核燃料物質使用変更許可申請書に関する確認事項に対する回答

2021年4月9日

国立研究開発法人日本原子力研究開発機構
人形峠環境技術センター

管理区域の循環に関するイメージ図

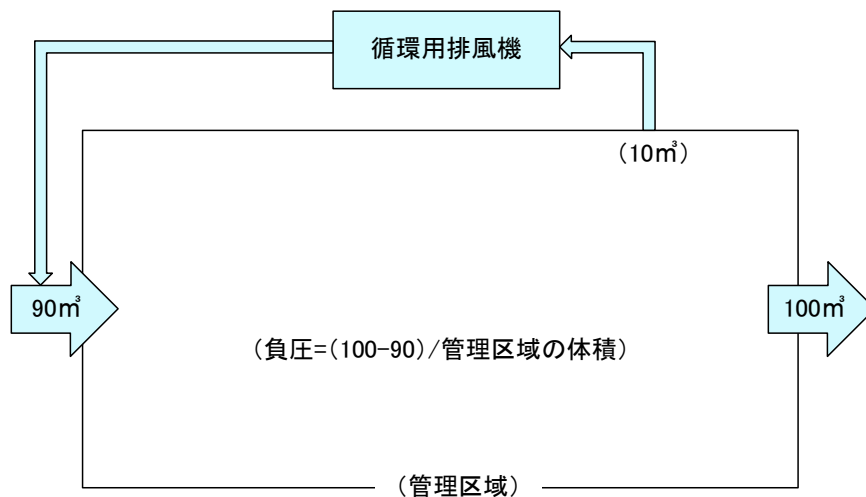
(3) 遠心機・部品保管室系統等の排気系統の循環用排風機を廃止することで、排気方法がワンスルー方式になることについて

循環用排風機は、イメージ図に示すように、管理区域内の空気を循環する機器です。循環用排風機により循環する空気は供給側に戻されます。

管理区域内に供給する空気量は屋外からの空気と循環用排風機で循環される空気をダンパで制御するため、供給量は一定に保たれています（ワンスルーでも同様に制御）。循環用排風機を停止することにより、管理区域内の空気はワンスルーになります。
